# お知らせ。

NPS では下記の4探針プローブについて取扱いを中止いたしましたのでお知らせいたします。

記：旧タイププローブ FELL、PR、KLA、JS、KS（写真参照）

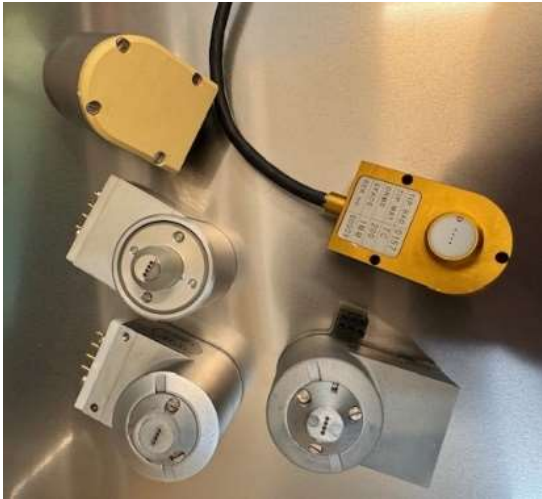
取扱い中止の理由

測定の不安定要因となる構造上の不具合があるため。

測定の性能を確保するため、新型プローブへの交換をお勧めいたします。
